改善箇所説明図

【改善対象部位詳細】

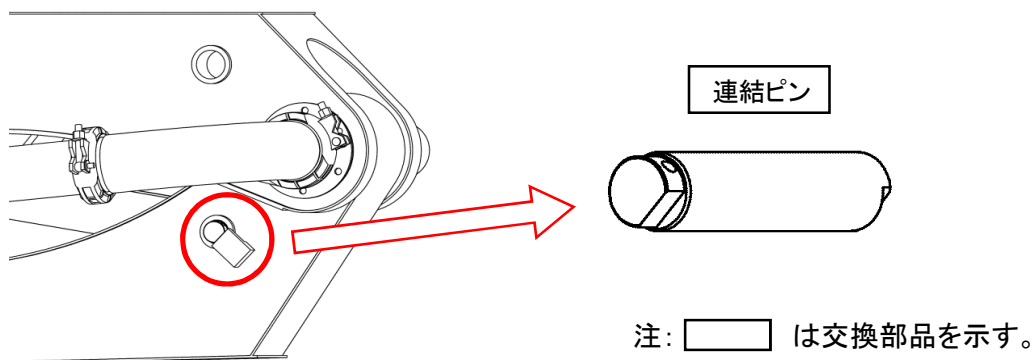
コンクリート作業車において、コンクリートを圧送するための配管を取り付けたブームとブームを屈折させるためのストレートリンクを連結するピンの設計が不適切なため、連結ピンが折損するものがある。そのため、そのままの使用し続けるとピンが折損し、ブームが降下するおそれがある。

全車両、連結ピンを対策品に交換する。

改善実施車には、連結ピンの端面に『A』の刻印を打つ。
